平成15年4月23日

日本原燃株式会社

再処理工場に関する設計及び工事の方法の変更認可について

高レベル廃液ガラス固化建屋

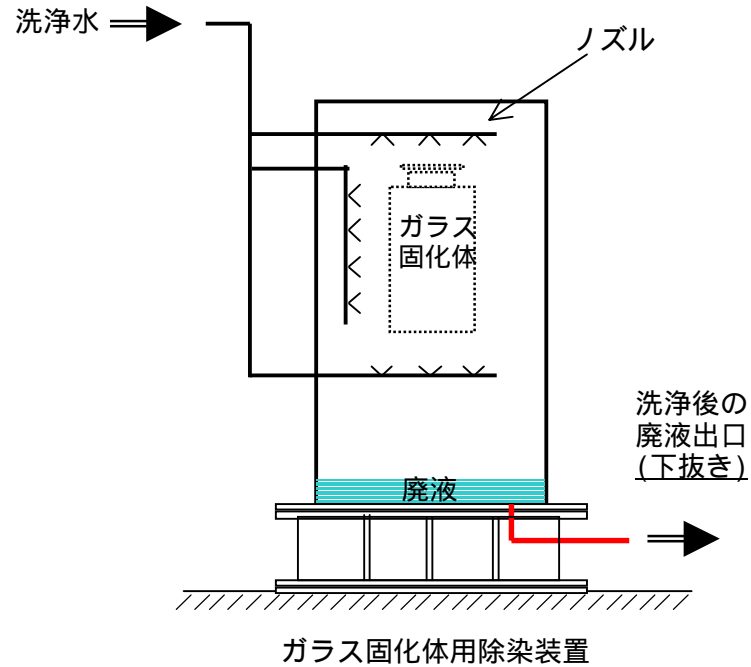
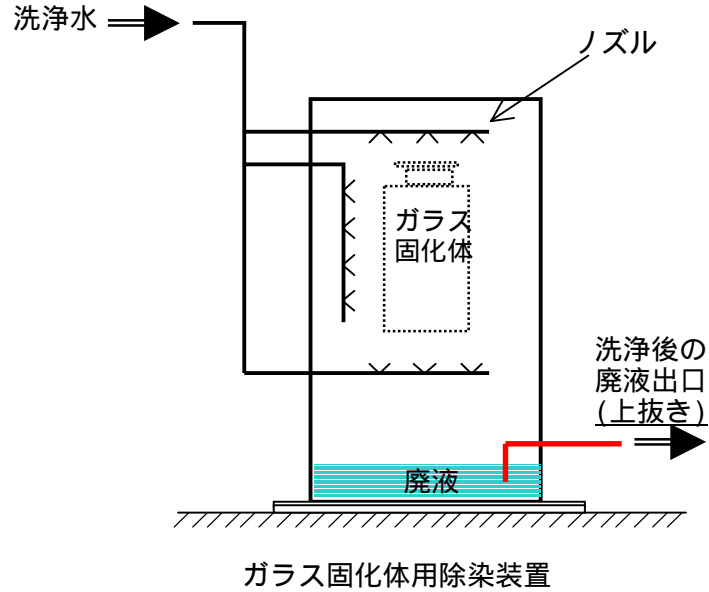
洗浄後の廃液の移送を上抜きから下抜きに変更

高レベル廃液ガラス固化建屋内におけるガラス固化体用除染装置の保守時被ばく防止を目的として洗浄後の廃液が溜まらないように、同廃液移送を上抜きから下抜きに変更する。
